**Avis délibéré**  
**de la Mission régionale d'autorité environnementale**  
**Provence-Alpes-Côte d'Azur**

**sur la déclaration de projet emportant mise en compatibilité du**  
**PLU de Puimichel (04) liée à la réalisation du parc**  
**photovoltaïque "Lavansol P"**

**N° MRAe**  
**2024APACA30/3702**

Figure 3: localisation des parcs photovoltaïques existants (en vert), des projets à venir (en jaune) et du projet "Lavansol P" (en bleu).  
Source : RP tome II.

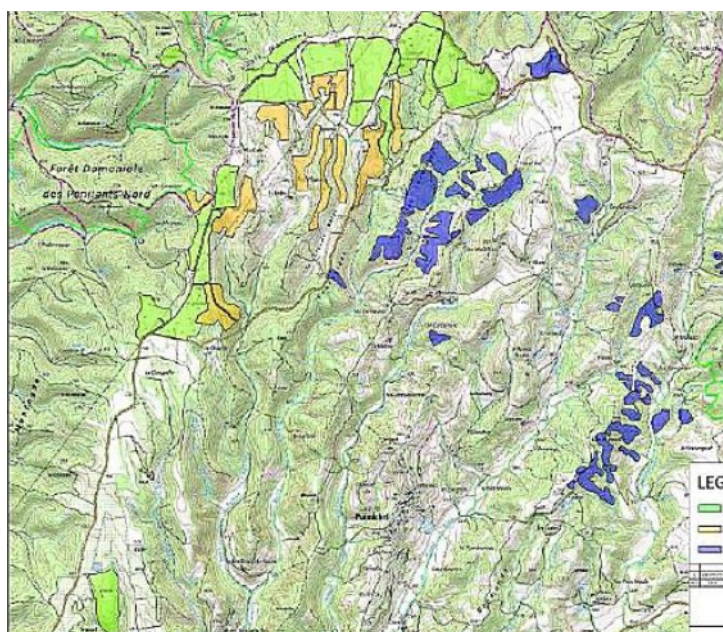
Le rapport de présentation ne comporte pas d'analyse des effets cumulés sur les espèces à enjeu.

Il est nécessaire d'analyser les effets cumulés des nouveaux secteurs Nph avec ceux des autres projets existants ou approuvés sur le plateau de Puimichel (représentant une surface totale de 265 ha

environ) sur les communes de Puimichel et des Mées. Il convient de procéder à une modélisation des réseaux écologiques<sup>10</sup> et de leur connectivité à l'échelle du plateau, en approfondissant tout particulièrement la situation des espèces en régression ou menacées : chiroptères (Petit Rhinolophe, Grand Rhinolophe), oiseaux (Pie-grièche écorcheur, Pie-grièche méridionale, Bruant ortolan). Les objectifs de cette analyse sont :

- de caractériser la capacité du plateau à accueillir de nouvelles installations photovoltaïques au sol tout en préservant ces espèces à enjeux et leurs habitats ;
- d'identifier et de définir les mesures nécessaires au maintien de ces populations dans un état de conservation favorable (définition de trames et de corridors à préserver impérativement à l'échelle du plateau).

Compte-tenu de l'absence d'une analyse des effets cumulés sur les espèces à enjeux, la compatibilité avec le SCoT qui prescrit « *sur les secteurs identifiés en corridor écologique, [que] la fonctionnalité [soit] maintenue par la mise en place d'équipements et d'aménagements garantissant la circulation des espèces* » n'est pas justifiée.

***La MRAe recommande de compléter l'analyse des effets cumulés par une modélisation des réseaux écologiques et de leur connectivité à l'échelle du plateau des Mées et du plateau de Puimichel, en approfondissant tout particulièrement la situation des espèces de chiroptères et d'oiseaux en régression ou menacées.***

Figure 4: zone d'enjeu de préservation des terroirs présentant une qualité paysagère notable (en jaune). Source : RP tome 2.

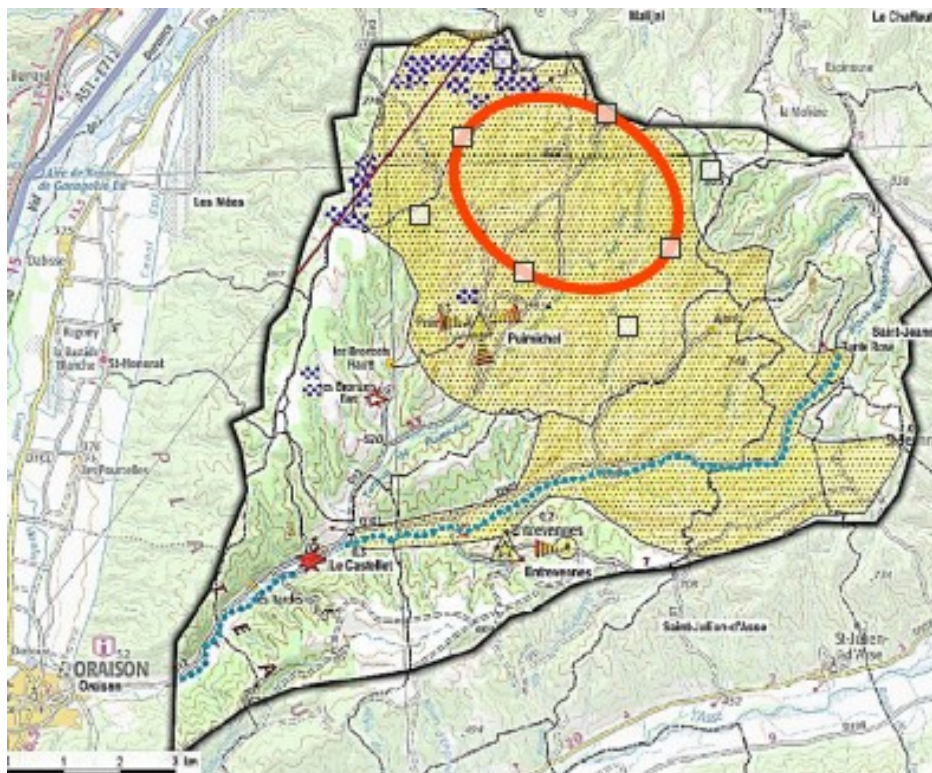
Le rapport de présentation présente les enjeux prioritaires de l'atlas des paysages des Alpes-de-Haute-Provence, en particulier, « *préserver la qualité et la perception des terroirs présentant une qualité paysagère notable* » (cf. zone en jaune sur la figure 3 *infra*).

La MRAe relève que le plateau de Puimichel connaît une forte évolution depuis dix ans et subit un aménagement massif, qui rompt avec la mosaïque de milieux naturels, agricoles et forestiers caractéristique de cet ensemble rural traditionnel. Actuellement, cette mutation est contenue et se concentre en limite nord-ouest de l'unité paysagère. La localisation des nouveaux secteurs Nph en cœur de plateau, d'une superficie conséquente de 135 ha à laquelle s'ajoute une surface de 145 ha pour satisfaire aux OLD (cf. zone entourée en orange sur la figure 3 *supra*), est fortement préjudiciable à la qualité des paysages ruraux du plateau.

Par ailleurs, le choix d'une implantation en 33 îlots engendre une démultiplication des équipements et travaux liés aux futures installations photovoltaïques. Le dossier ne caractérise pas et n'illustre pas les incidences de ces aménagements sur le paysage, proche ou lointain.

De plus, la commune ne prévoit pas de mesures pour éviter ou réduire les incidences significatives sur les perceptions visuelles depuis les villages de Puimichel et d'Entrevennes pourtant identifiées par le dossier<sup>13</sup> ; le dossier se contentant d'évoquer que « les maîtres d'ouvrage s'engagent également à mettre en œuvre plusieurs mesures limitant les effets sur le paysage dans ce cas de figure ».

**La MRAe recommande d'évaluer les incidences sur le paysage des équipements et travaux liés aux ouvertures prévues par le projet de mise en compatibilité du PLU à des installations photovoltaïques, d'appliquer la séquence « éviter-réduire-compenser » et de présenter les mesures permettant d'éviter ou de réduire les incidences significatives sur les perceptions visuelles depuis les villages de Puimichel et d'Entrevennes.**
